Modulo per la presentazione delle osservazioni per i piani/programmi/progetti sottoposti a procedimenti di valutazione ambientale di competenza statale

ID: Codice procedura (ID_VIP/ID_MATTM):10844

Impianto per la produzione di energia elettrica da fonte eolica, costituito da 6 aerogeneratori della potenza complessiva di 37,2 MW, un sistema di accumulo da 25 MW e relative opere connesse in località "Rempillo" nel comune di Pitigliano (GR).

TESTO DELLE OSSERVAZIONI

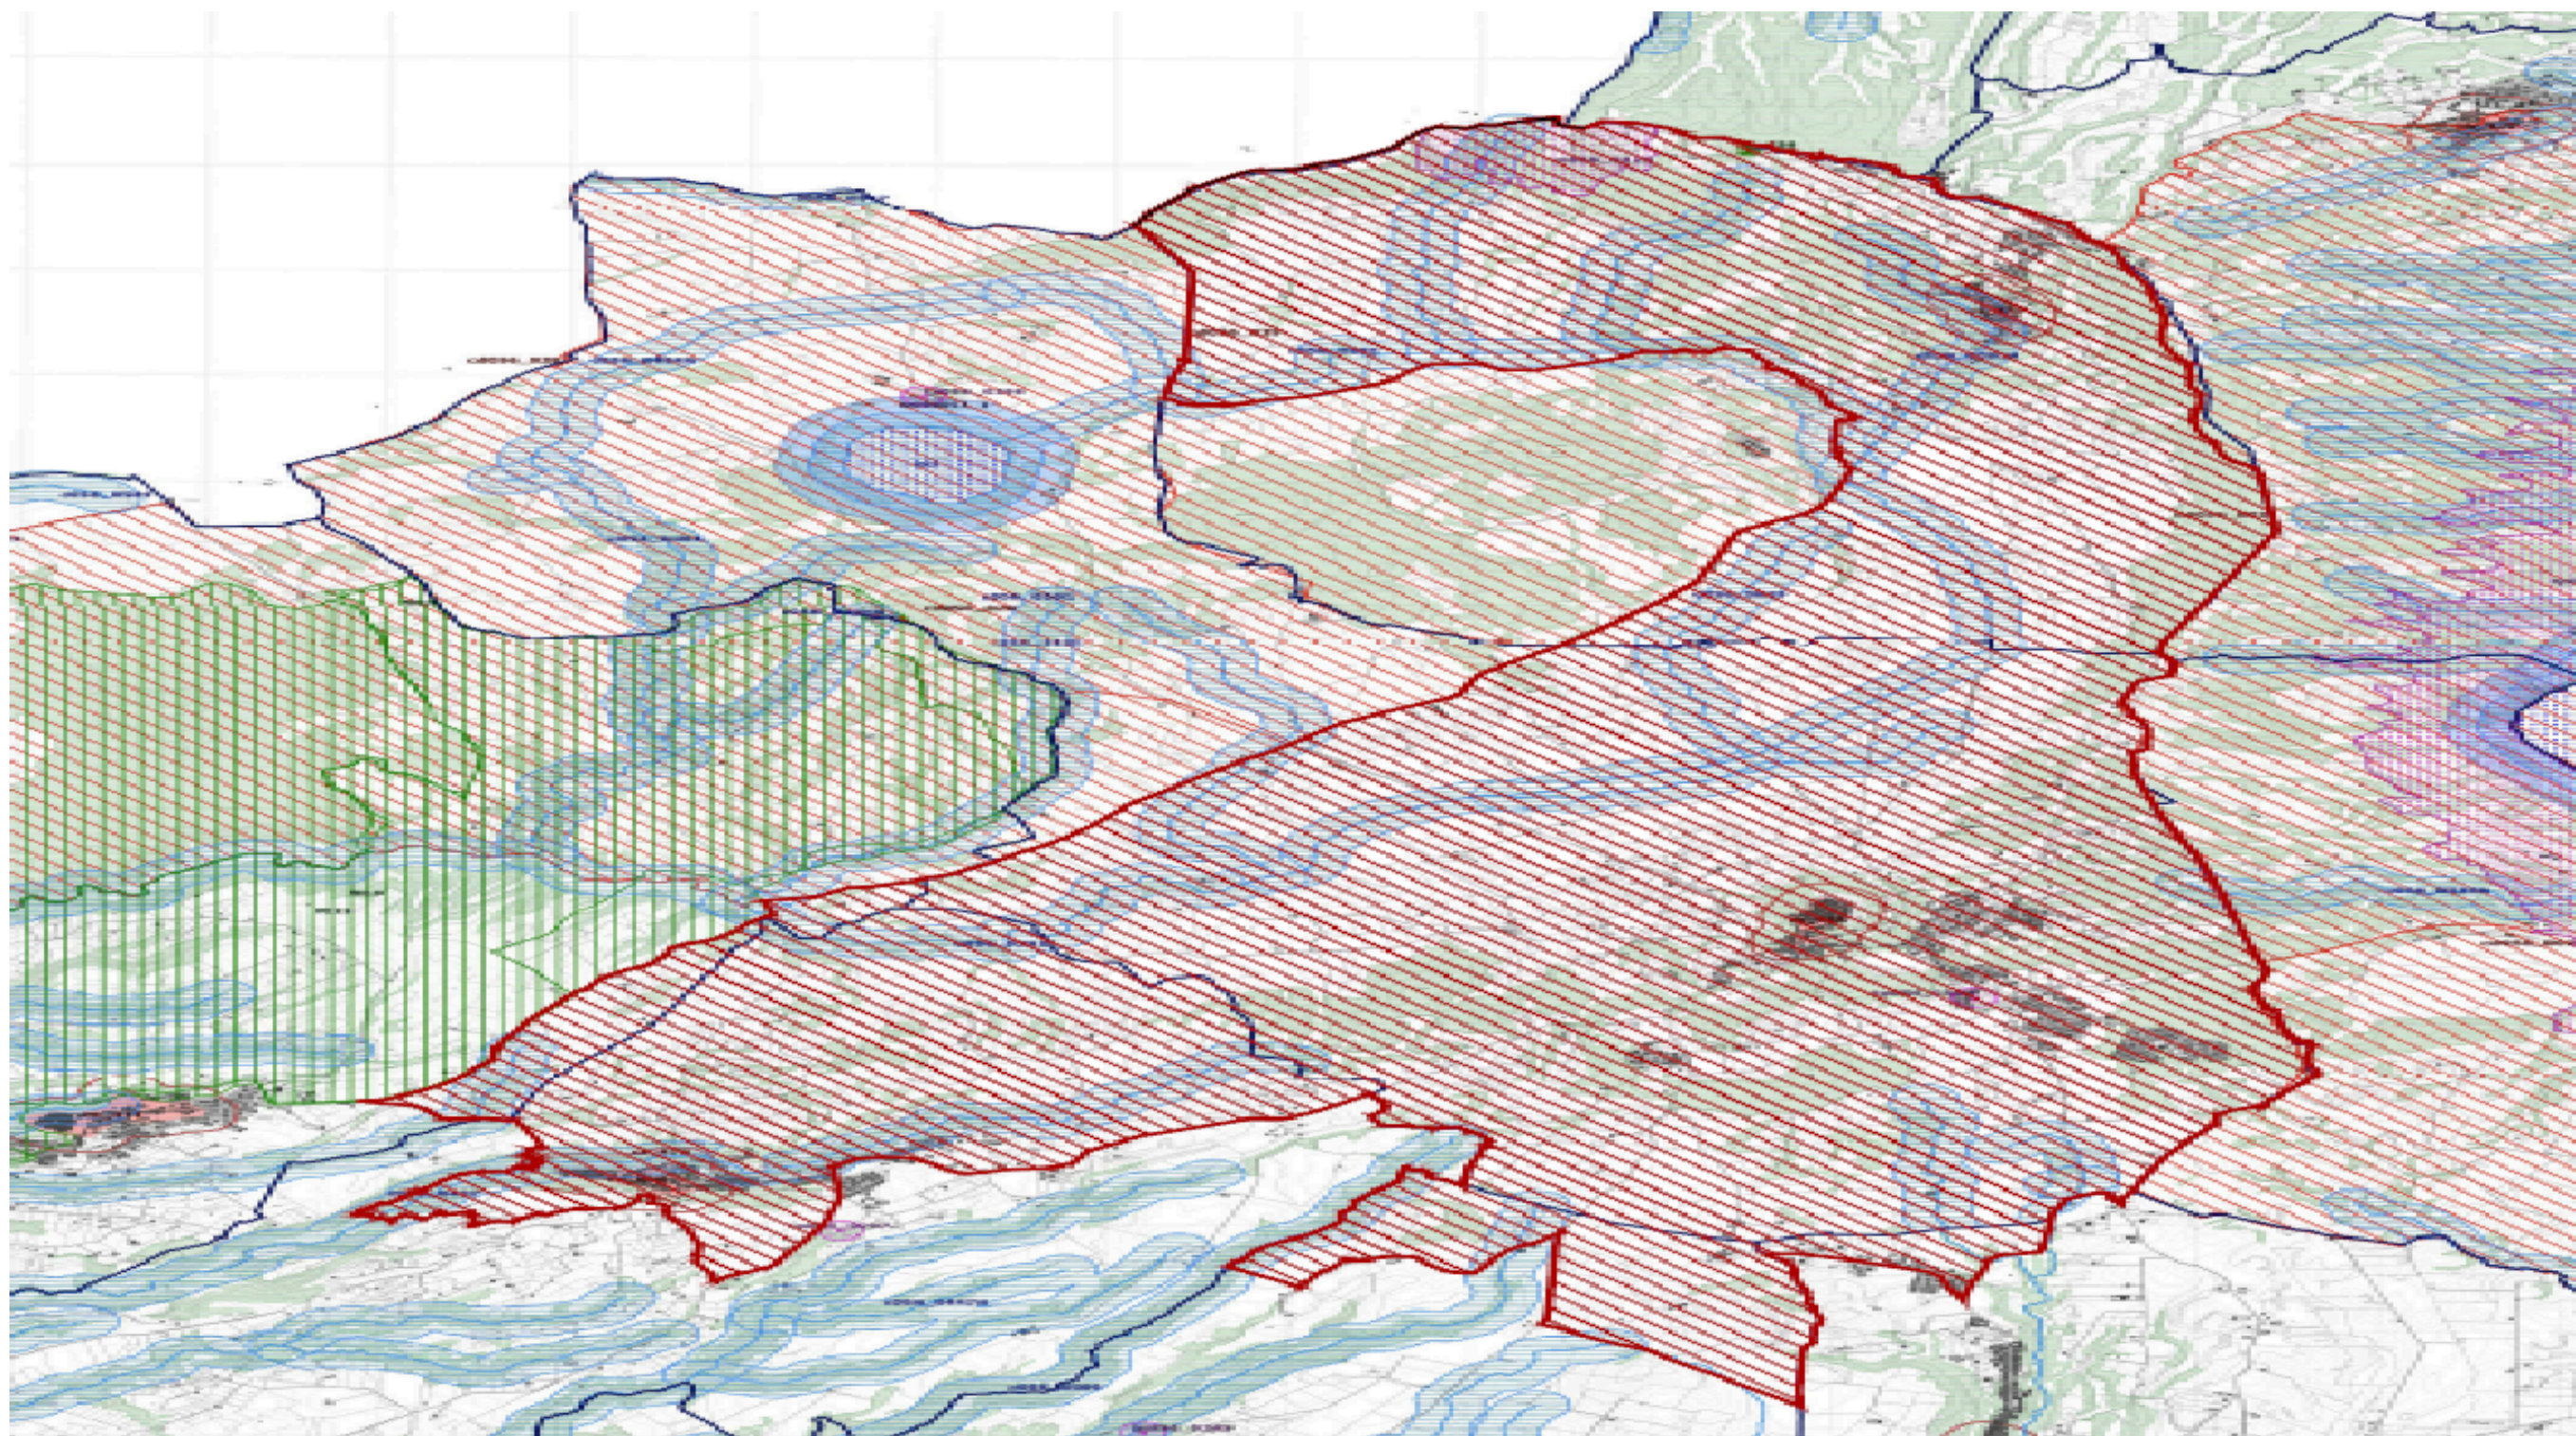
Alla luce del combinato disposto dal "vincolo sul patrimonio paesaggistico (artt. 136 e ss. e 142 del decreto legislativo n. 42/2004 e ss.mm.ii.) e sui beni culturali" (artt. 10 e ss. del decreto legislativo n. 42/2004 e ss.mm.ii.) e dal comma 8 lettera c-quarter del D.Lgs 191/2021 e ss.mm.ii si evince che, ad oggi, le aree in cui sono previsti gli insediamenti dei sei aereogeneratori dell'impianto eolico denominato "Rempillo" non sono idonee perché ricadono tutte all'interno della fascia di rispetto dei **beni paesaggistici di notevole interesse pubblico denominati "Conca del Lago di Mezzano e territorio circostante" (D.M. 22.05.1976)** comprendente anche il **vincolo "Selva del Lamone" (D.M. 22.05.1984)** tutelati **dall'art. 136 del Codice del Beni Culturali e del Paesaggio** e in particolare un aereogeneratori (P01) è a 100 metri dal primo vincolo citato e gli altri cinque compresi in una distanza massima tra 1 km e 2 km (vedi immagine n. 1 dell'ALLEGATO). Nella fascia di rispetto dei 3 km anche la porzione di vincolo rappresentato dalla Selva del Lamone che gode di altre importanti tutele in quanto Riserva Naturale regionale (L. 394/91 e L.R. 29/97), Zona di Protezione speciale (ZPS) insieme ai Monti di Castro collegati tra loro da una Zona di Conservazione Speciale (ZSC), il sistema fluviale Fiume Fiora-Olpeta. La Selva del Lamone oltre il vincolo paesaggistico di notevole interesse pubblico che la rende area non idonea all'installazione degli impianti FER anche nelle sue fasce di rispetto dei 3 km, gode di un'altra tutela che ne rivela l'importanza di area di importanza internazionale per l'avifauna IBA (012) che viene collegata all'altra IBA (099) Lago di Bolsena attraverso la ZPS Caldera di Latera e la ZSC Lago di Mezzano che insieme sono compresi nel vincolo paesaggistico " Conca Lago di Mezzano..." e verranno uniti dal nuovo vincolo paesaggistico "*Ambito paesaggistico, geologico e geomorfologico dell'orlo della caldera di Latera e delle sue pendici interessate dai centri eruttivi periferici*" (si veda a riguardo la proposta pubblicata sul sito del MIC in data 09/08/2023 e

l'immagine n. 2 dell' ALLEGATO) all'area di notevole interesse pubblico " Conca del lago di Bolsena" (D.M. 24.10.1960). Praticamente una vasta zona che per interesse paesaggistico e naturalistico oltre che storico, archeologico e identitario rappresenta un unicum nel panorama nazionale.

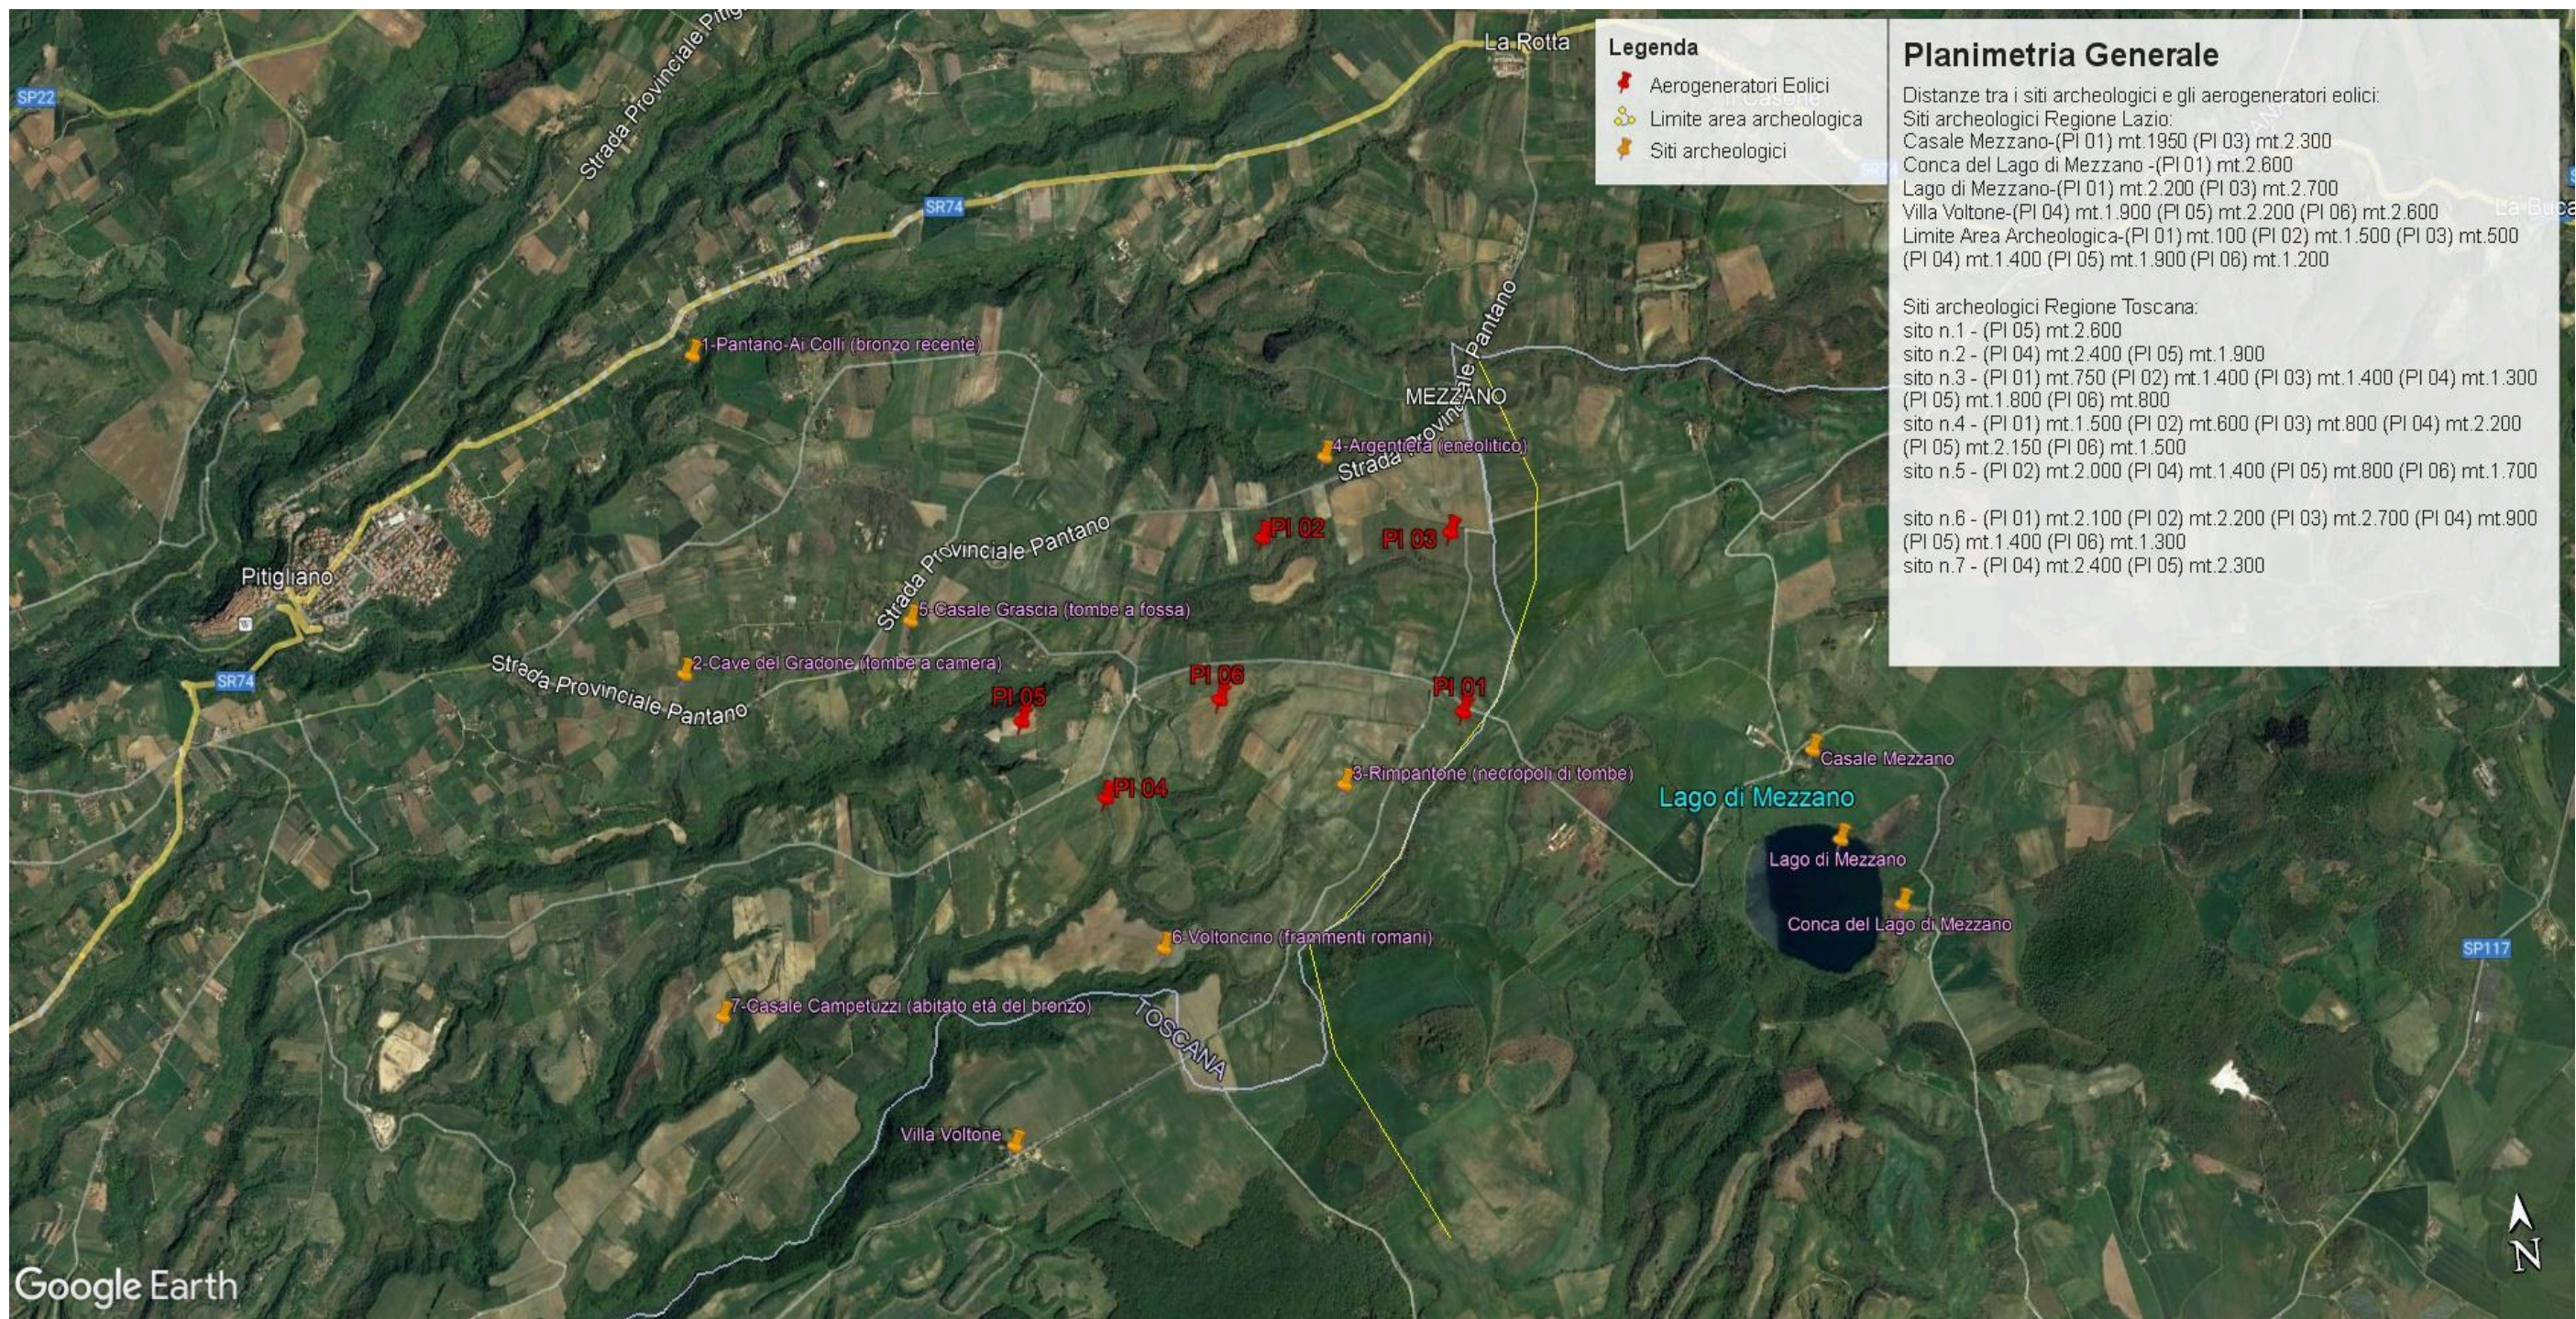
Inoltre, la zona in cui insisterebbe l'impianto eolico industriale Rempillo è compresa nelle fasce di rispetto di 3 km di diversi beni archeologici tutelati dalla parte II del Codice dei Beni Culturali (vedi

Allegato, immagine n. 3). Inoltre le pale P04 e P05 ricadono all'interno di un'area archeologica che la Proponente vorrebbe cancellare per il semplice fatto che non è riportata nel documento regionale ma nel documento provinciale come meglio dettagliato nell'Osservazione n. 5. Alla luce di quanto documentato appare chiaro quindi che la collocazione dell'impianto non ha tenuto conto alcuno dei vincoli dell'area nella quale è stato progettato e l'inserimento dell'impianto eolico nel paesaggio e sul territorio non è corretto (Allegato IV delle Linee guida nazionali di cui al D.M dello Sviluppo economico del 10.09.2010).
